**Avis délibéré sur le projet de construction et d'exploitation du parc éolien Blanche Côte à Vanault-le-Chatel (51) porté par la SEPE la Blanche Côte**

n°MRAe 2021APGE60

Nom du pétitionnaire	SEPE Blanche Côte
Commune	Vanault-le-Chatel
Département	Marne (51)
Objet de la demande	Construction et exploitation d'un parc éolien constitué de 5 éoliennes et d'un poste de livraison
Date de saisine de l'Autorité environnementale	27/05/21

**Contexte éolien dans l'aire rapprochée commune aux 3 projets éoliens  
en rose : La Blanche Côte, en vert : Bermont et en violet : Moivre)**

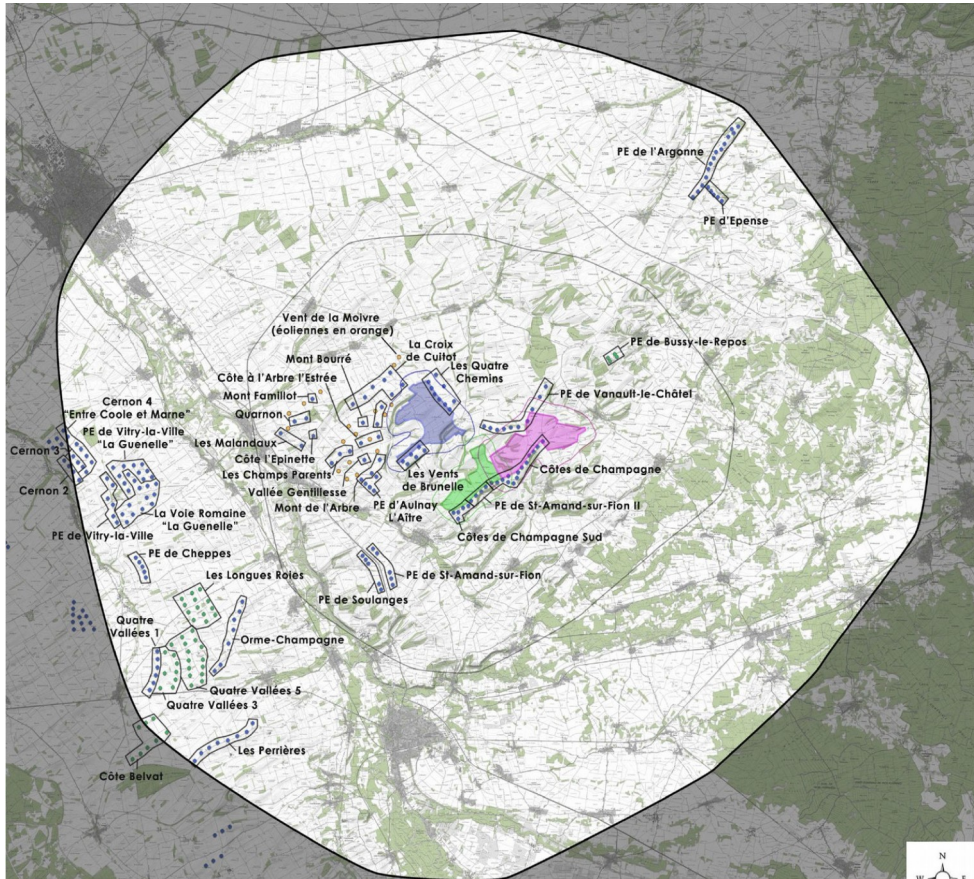
L'aire d'étude rapprochée pour le volet paysager (8 km) commune aux trois zones d'implantation potentielles comporte 19 parcs déjà construits avec un total de 107 aérogénérateurs. Parmi les 19 parcs présents dans la zone d'étude rapprochée, 3 parcs se trouvent dans l'aire d'étude immédiate (500 m) de la zone d'implantation potentielle du parc La Blanche Côte : Parcs de Côtes de Champagne (14 aérogénérateurs), de Côtes de Champagne sud (5) et de Vanault-le-Châtel (10).

Alors que l'étude d'impact semble avoir été élaborée, *a minima* pour les enjeux paysagers et acoustiques, pour 3 projets éoliens, l'Ae regrette que les 3 projets n'aient pas été présentés simultanément, en particulier pour les parcs La Blanche Côte et Bermont, l'un étant dans la continuité de l'autre.

**L'Ae recommande au Préfet que le présent avis soit transmis aux pétitionnaires des parcs Bermont et Moivre afin que leur dossier puisse prendre en considération, en amont du dépôt de la demande d'autorisation, l'analyse et les recommandations du présent avis.**

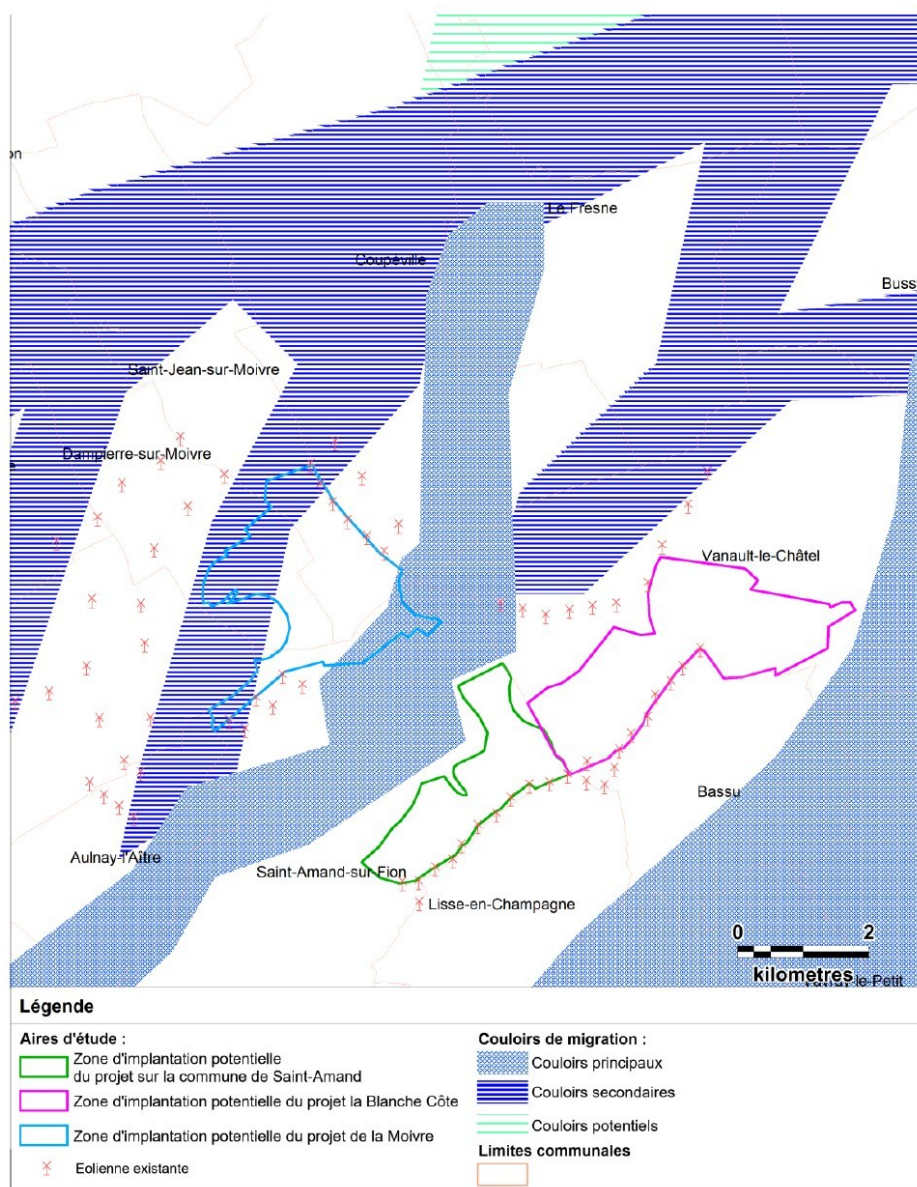
Le Schéma Régional Éolien (SRE) de Champagne-Ardenne identifie des couloirs de migration avifaune principaux et secondaires dans la zone d'étude éloignée du projet de La Blanche Côte.

L'Ae note que le pétitionnaire a évité de positionner son projet dans les zones à forte sensibilité environnementale comme le recommande le SRE. Toutefois, la proximité du projet avec ces zones à fortes sensibilités environnementales fait craindre des échanges entre elles par le déplacement des oiseaux à forte valeur patrimoniale. De plus, l'étude d'impact présentée ayant considéré le projet de parc de la Moivre, elle signale d'ores et déjà que ce projet (de la Moivre) est situé dans des couloirs de migration connus.

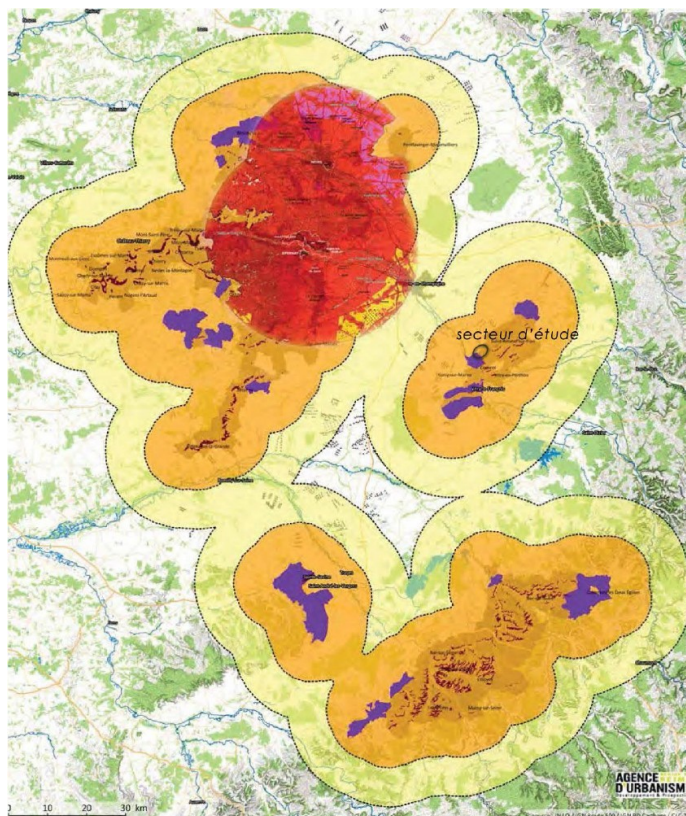
La zone d'implantation est totalement incluse dans l'entité paysagère de la Champagne crayeuse au relief légèrement marqué. Ce relief a contribué au classement du vignoble Vytriat au titre de l'Appellation d'Origine Contrôlée (AOC) Champagne. Sur ce secteur il existe une très forte densité de parcs éoliens. Ainsi dans un rayon de 18 kilomètres des trois zones d'implantation potentielles, 36 parcs éoliens sont construits ou accordés. L'Ae note que les parcs voisins ont été *a priori* autorisés avant le classement par l'UNESCO intervenu le 4 juillet 2015.

Le secteur d'implantation paraît comme intégralement inclus dans la zone d'exclusion de la charte éolienne établie pour la préservation du bien UNESCO Coteaux, Maisons et Caves de Champagne.

L'Ae s'est interrogée sur la justification du pétitionnaire à envisager l'implantation d'un parc éolien alors que la préservation paysagère du secteur ne l'y autorise pas.

**L'Ae recommande au pétitionnaire de reconsidérer le choix de la zone d'implantation** et rappelle sa recommandation sur la présentation des solutions alternatives, en particulier celles concernant la ZIP.

*Photomontage depuis le centre de la commune de Saint-Amand-sur-Fion*

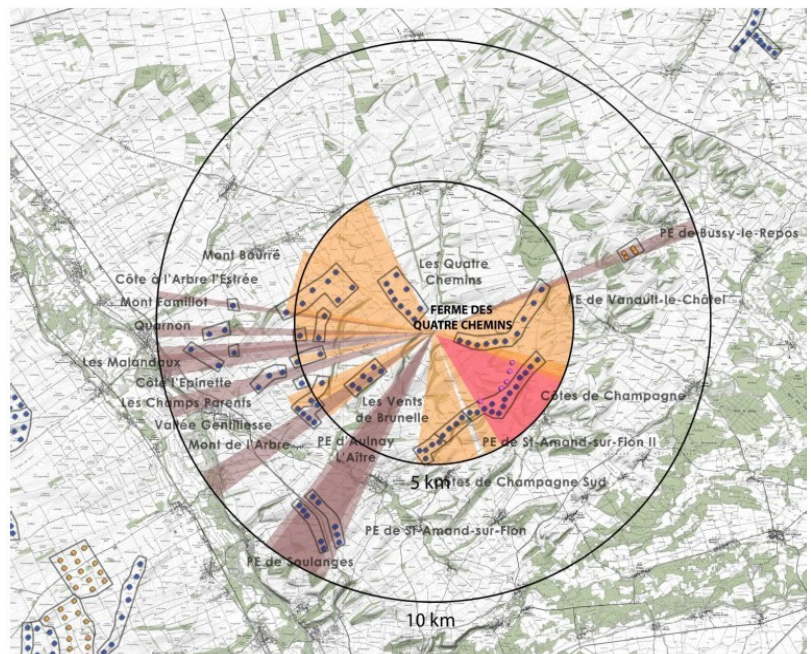
Bien que le secteur d'implantation apparaisse comme non conciliable avec les recommandations visant à la protection du bien UNESCO, l'Ae note la qualité de l'étude paysagère et des analyses de saturation, encerclement et visibilité depuis ou sur le parc projeté, intégrant le cumul avec les parcs construits ou à venir. Toutefois, bien que le dossier soit étayé de nombreux photomontages, l'Ae note que la projection des riverains dans leur futur environnement est rendue difficile par des photomontages généralement pris en centre-commune.
